Modèle:  
**IDL40EU**

Code commercial:  
**30417**

## Notes générales

N1045072FIG1

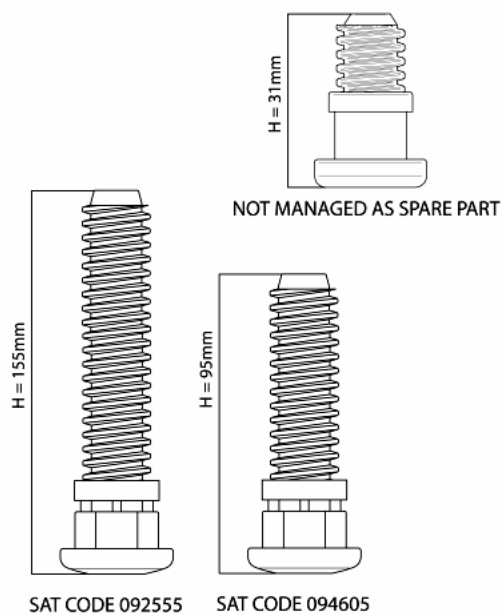
N1045072: Introduction pied arrière fixe H=31mm sur installation libre.

Depuis le numéro de série 40218.0001, les lave-vaisselle à installation libre concernés par cette notification, contiennent un nouveau pied arrière fixe d'une hauteur de 31mm.

Le nouveau pied remplace le pied réglable d'une hauteur de 155mm code Sav 092555, sauf dans les machines de la gamme EVO3 avec TurboDry où il remplace le pied réglable d'une hauteur de 95mm code Sav 094605.

Les trois pieds sont représentés dans l'image N1045072FIG1.

Le Service Pièces détachées continuera à gérer uniquement les pieds réglables de 155mm et de 95mm car ils sont interchangeables avec le fixe de 31 mm.

## n1045085: INTRODUCTION NOUVELLE TURBINE COMPTE LITRES INTEGREE SUR AIR BREAK

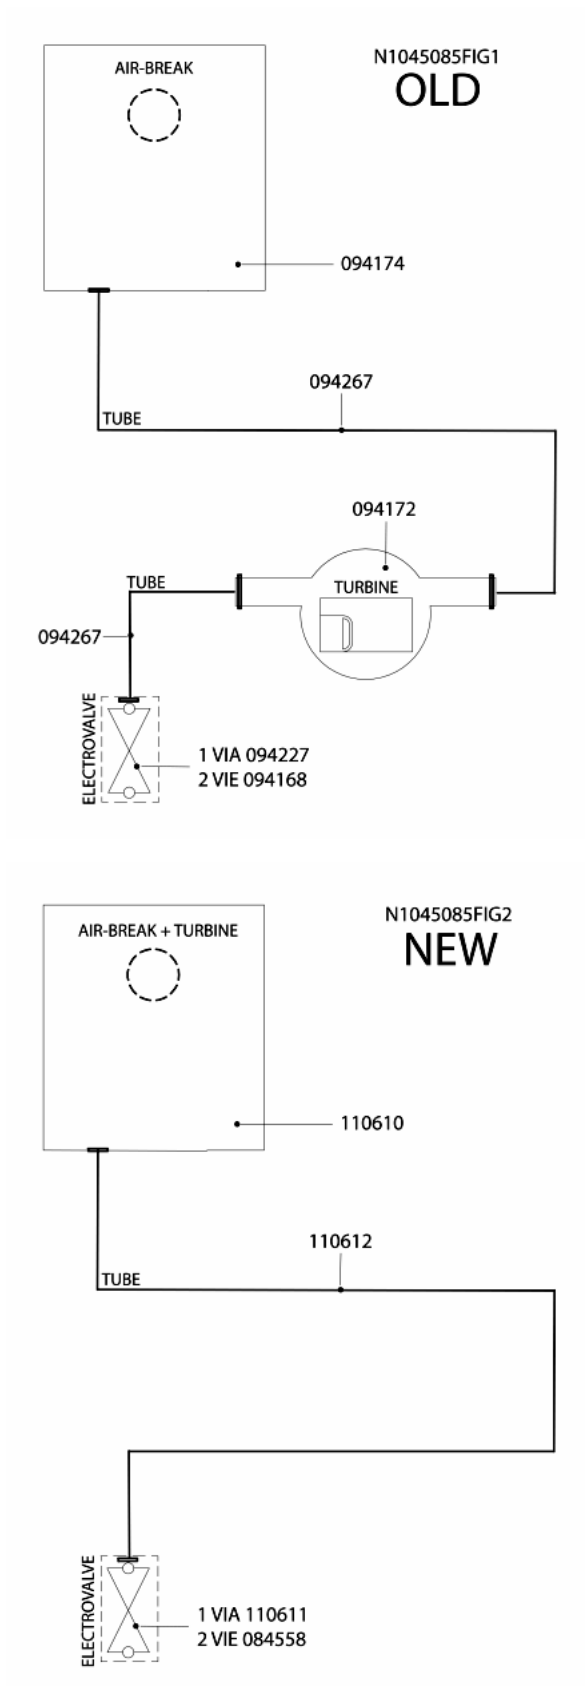
A partir du n° de série (voir liste ci-dessous en fonction du modèle de l'appareil), on monte une nouvelle turbine compte-litres intégrée dans l'air-break.

La structure antérieure à la modification est illustrée dans l'image N1045085 (fig1), tandis que la nouvelle structure est illustrée dans l'image N1045085(fig 2).

La turbine compte-litres a été introduite sur le nouveau modèle et le diamètre de l'orifice du tuyau d'arrivée d'eau a été réduit.

le diamètre du tuyau de vidange de l'eau a été réduit sur les nouveaux modèles d'électrovanne.

le nouveau tuyau présente un diamètre intérieur plus petit.

les nouveaux câblages présentent un câble de connexion de la turbine compte-litres plus long. Étant donné que le connecteur est resté le même, les nouveaux connecteurs peuvent être utilisés en remplacement des précédents.
